Ausbau des Dachgeschosses im Frau R. Kersten
 Melzen-Verlesen Weissenweg 74

Geprüft und genehmigt
 Bg-Mitarbeiterin: **M43**
 - 27.12.77
 STADT UELZEN
 Der Stadtdirektor
 - Bauleitungsamt -
 im Auftrag
[Signature]

Dachgeschoss

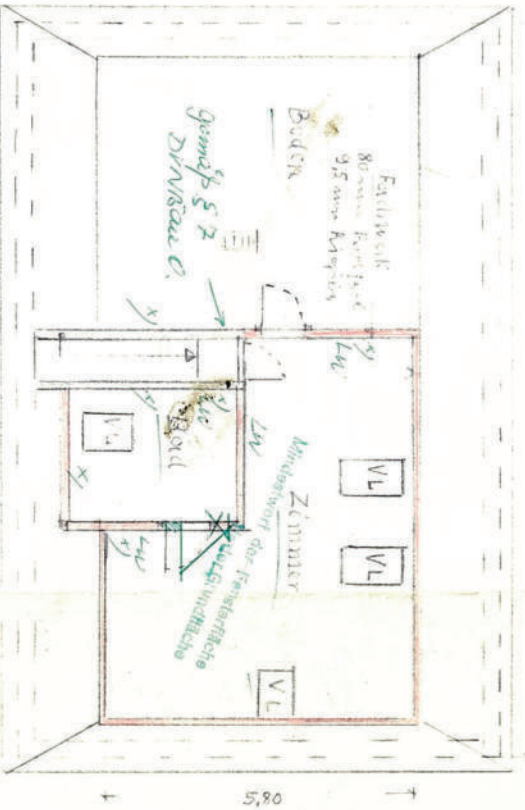
x) Leuchtende gemäÙ geprüfte statische Berechnung v. 27.10.76 75 kg/m²
